SNC IP1R c/ ICADE PROMOTION

Projet immobilier sur le site d'Air France Commune de Valbonne Sophia Antipolis

Recours suite à l'arrêté AE-F09321P0342

Cartographie des zones humides avérées sur les critères végétation au sein de l'aire d'étude (Cartographie : Naturalia)

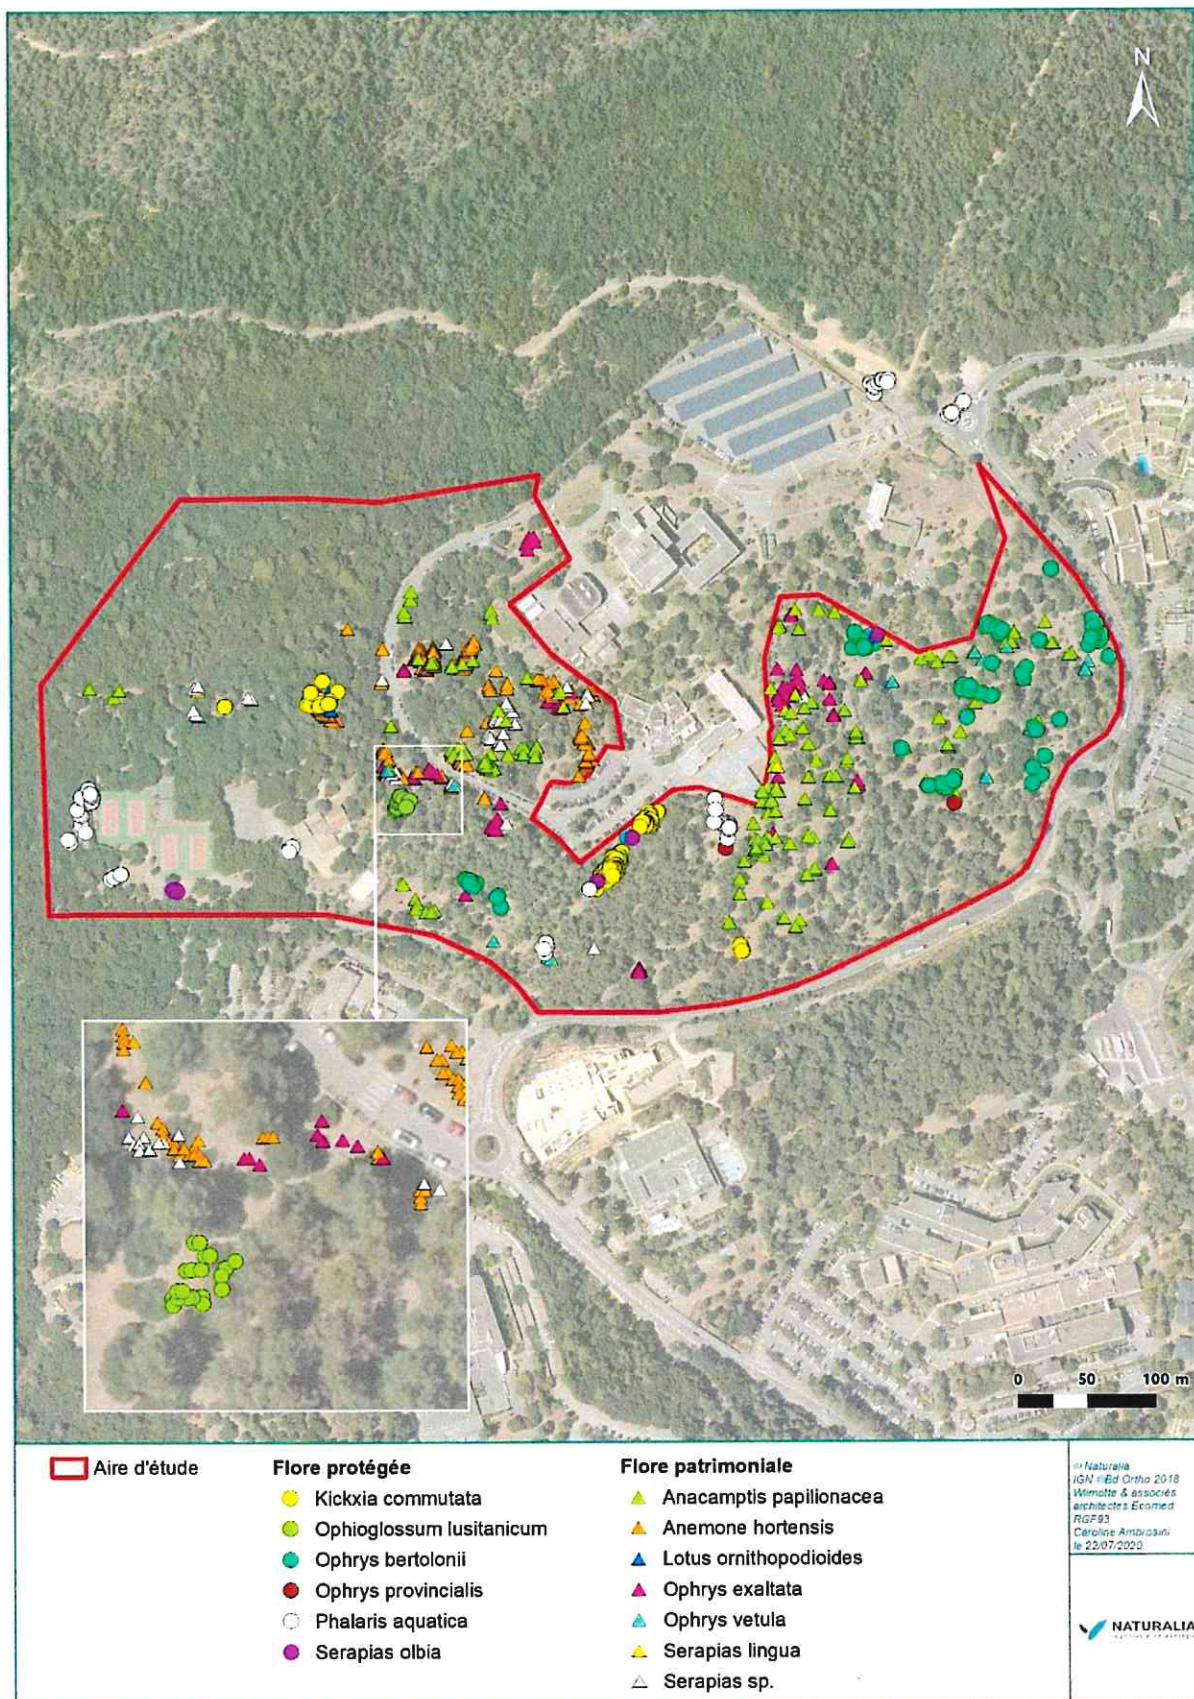
La MRAe recommande de réaliser de nouveaux inventaires naturalistes sur les secteurs USOc5 (site d'Air France) et UJe (Les Clausonnes) et de localiser les habitats naturels et les espèces patrimoniales sur chacun des secteurs de projets (secteurs USOc4, USOc5, UJe).

Sur le site Air France, de nouveaux inventaires quatre saisons ont été réalisés en 2019/2020 et ont permis d'aboutir au projet objet de la demande d'examen au cas par cas. Ces inventaires sont présentés en annexe 6 de la demande d'examen au cas par cas et permettent de répondre à la demande de la MRAe sur le secteur USOc5. Les cartographies des habitats naturels et des espèces patrimoniales sont retranscrites ci-après.
